Bauvorhaben:
**Sanierung Amtsgebäude
 u. Schaffung von Barrierefreiheit
 Schloßstr. 1, 23948 Klütz**

Planinhalt:
Hofansicht

Planungsphase: Ausführungsplanung	Datum: 07.02.2020	Maßstab: 1 : 100	Plan-Nr.: AP - 12 - b
--------------------------------------	----------------------	---------------------	--------------------------

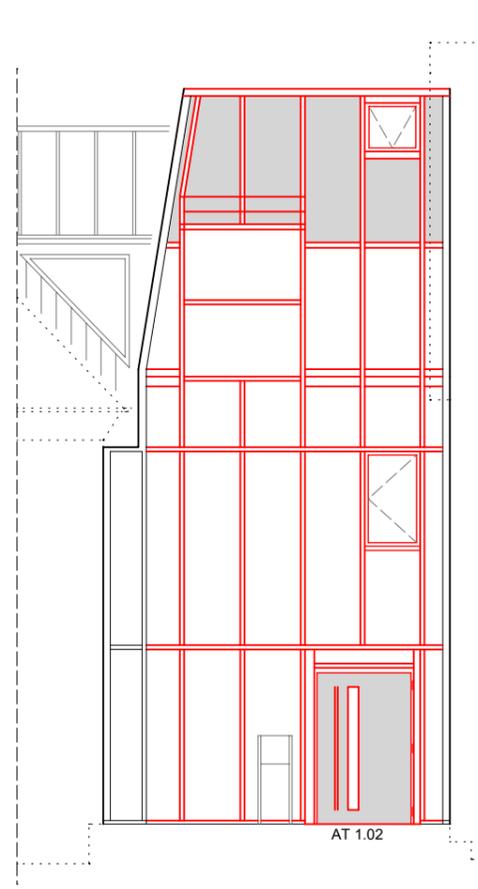
Änderungs-Index	Art der Änderung	Datum
b	Dachflächenfenster im Dach Hauptgebäude hinzugefügt	14.01.2021
a	Rankgitter wurden entfernt, Verbinder u. Dachlichtflächen des Hauptgebäudes mit Lüftungsfenster	23.09.2020
